高浜原発の敷地内乾式貯蔵施設 狭い敷地に押し込む矛盾

関電の敷地内乾式貯蔵施設（高浜原発1期分）の審査が続いている。公開された審査資料等では、狭い敷地に施設を無理に押し込もうとすることによる様々な矛盾が明らかになっている。

評価断面図(変更予定の形状)

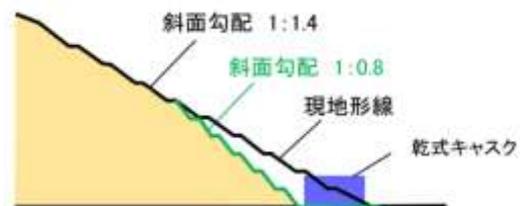
貯蔵施設予定地は、敷地内の山裾の斜面を切取って造成する。キャスクの設置場所の裏手は50度の崖、その先も30度以上の急こう配の斜面が続く（右図）。

7月12日の審査会合で石渡委員は、斜面の土砂崩れによる危険性を次のように指摘した。「今までは、福島第一や東海第二などの施設は平地にある。非常に急な斜面に離隔距離なしに置くというのは初めてではないか。それ自体がリスクになり得る。多量の土砂が貯蔵施設の上になだれ込んできたとき、キャスクは損傷しないのか、上に乗ってしまうとキャスクの温度があがっていく。それは大丈夫か確認する必要がある」。関電は説明を求められている。

関電は、地震動による「周辺斜面の安定性評価」の結果「周辺の斜面が崩壊せず、乾式キャスクの安全機能が損なわれるおそれがない」としている。土砂崩れの影響評価は実施していない。

また、関電の「周辺斜面の安定性評価」では、地盤にかかる荷重について、キャスクが1基～3基の場合だけしか評価していない。規制庁は22基全体の荷重を考慮するよう求めた。

さらに、斜面のすべりやすさに影響を与える地下水位の設定では、2014年8月28日～2015年1月11日の降水量と地下水位の定期的な観測値を示しているだけだ。短時間で集中的に降る豪雨や、長期間続く長雨の影響は検討されていない。2004年の福井豪雨では、福井県嶺北地方を中心に1時間に100mm近い降雨を記録し、斜面崩壊など土砂災害が多数発生した。

図2 格納設備 (断面) 4月23日 審査会合資料

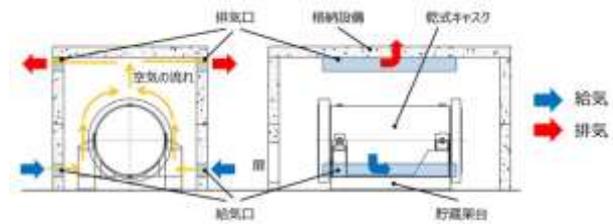
キャスクの除熱の評価条件において格納設備の外側は「大気」とであるとされている。給気口から大気の温度 33℃の空気が格納設備内に取り込まれ、キャスクの熱を奪って45℃になって排気口から出ていくものと想定している。しかし、近年の猛暑、酷暑では各地で40℃近い気温を記録している。大気温度 33℃は、あまりに低い想定ではないだろうか。関電は、想定を「TAC2.5%温度の最高温度」と説明している。空調設計で使用される指標値の一つのようだが、6月～9月の観測値のうち高温側の2.5%（約73時間）を例外的として除外した、残りの最高温度を意味する。しかも2010年発行版を基にしている。昨今の異常気象の中で猛暑は今後も続くだろう。核物質を扱う施設では、最も危険な条件で、更に安全余裕を見込んだ設定が必要だ。

また、格納設備の外側は、高さ5m以上のコンクリートの建造物がせいぜい2mを隔てて並んだ隙間である。しかもかぎ型に曲がった空間は空気の流れが良いとは思えない。格納設備の中からキャスクの熱が放出される上、コンクリート壁は、太陽熱を反射、吸収、蓄熱し、周囲の空気を温める。風のない日には、大気の温度よりかなり高温になるのではないだろうか。

関電は、最大積雪量100cm、火山灰層厚27cmと想定し、排気口上端部に小さなひさしのようなプレートをして「積雪又は火山灰により閉塞することはない」設計だと説明している(右図)。しかし、こんな小さなひさしで積雪対応といえるのか。具体的に説明すべきだ。

図2 乾式貯蔵施設 平面図

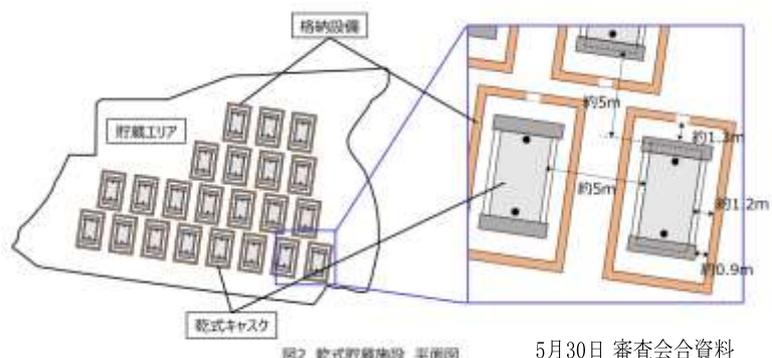
貯蔵施設には 22 基のキャスクが 5 m 間隔で並べられる。格納設備どうしの間隔は約 1 ~ 2 m しかない。中央付近のキャスクで異常が発生したら、どうやって取り出すのか。

キャスクの移送は、移動式クレーンによって行うことになっている。クレーンを設置する場所は、転倒防止のためアウトリガーという支えを広げて固定するので、かなり広いスペースが必要だ。また、キャスクは落下による損傷を防ぐため、2.5m より高く持ち上げないことになっているため、他の格納設備の上を越えて移送することはできない。

周囲が他のキャスクに囲まれた位置で異常が発生した場合、周りのキャスクを順に他の場所に移動させていく必要があるだろう。その場合、フェンスで区切られた管理区域は狭く、一時的な移動先のスペースを確保できるのか。「適切な期間内」で移送できるのだろうか。
